**Wykonawcy w postępowaniu
Nr 04/TP/2021**

„Modernizacja infrastruktury oświetlenia zewnętrznego na terenie Gminy Kobyla Góra”

Działając na podstawie art. 284 ust. 2 Pzp, Oświetlenie Uliczne i Drogowe sp. z o.o. udziela odpowiedzi na następujące pytania:

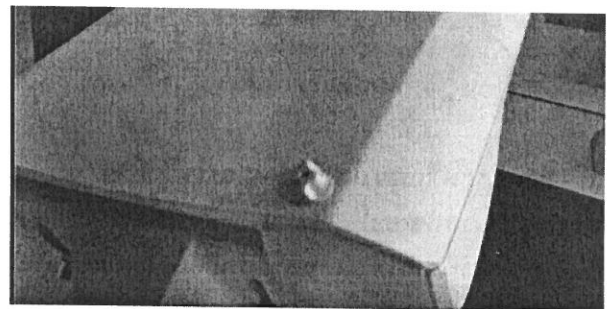
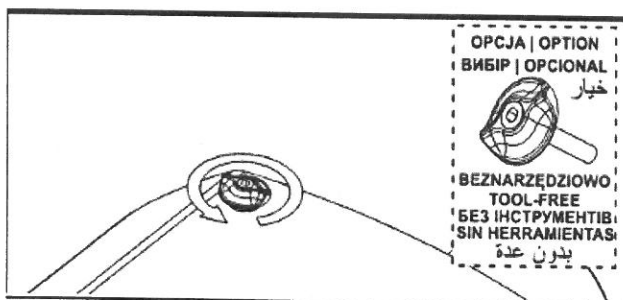
Zamawiający w Opisie Przedmiotu Zamówienia zawarł wśród wymogów dotyczących parametrów ulicznych opraw oświetleniowych:

„17. oprawy winny umożliwiać dostęp do komory elektrycznej bez użycia narzędzi, nie dopuszcza się stosowania śrub z nakrętkami motylkowymi itp. wszelkie elementy służące do zamykania opraw winny być wykonane ze stali nierdzewnej lub materiału z którego wykonany jest korpus oprawy – aluminiowy odlew ciśnieniowy, dopuszcza się zastosowanie śrub ale zlokalizowanych od dołu oprawy tak aby uniemożliwić gromadzenie się wody lub zanieczyszczeń”.

Wnosimy o dopuszczenie do udziału w postępowaniu opraw oświetleniowych, w których śruby zlokalizowane są od góry przy spełnianiu wymogu uniemożliwienia gromadzenia się wody lub zanieczyszczeń według poniższego modelu:

Wskazana powyżej konstrukcja oprawy oraz nakładek do beznarzędziowego otwierania nie powoduje gromadzenia się zanieczyszczeń i wnosimy o uznanie takiego rozwiązania jako równoważnego do przytoczonych wymogów OPZ.

Zamawiający podtrzymuje zapisy SWZ w zakresie pkt 17 Opisu technicznego przedmiotu zamówienia
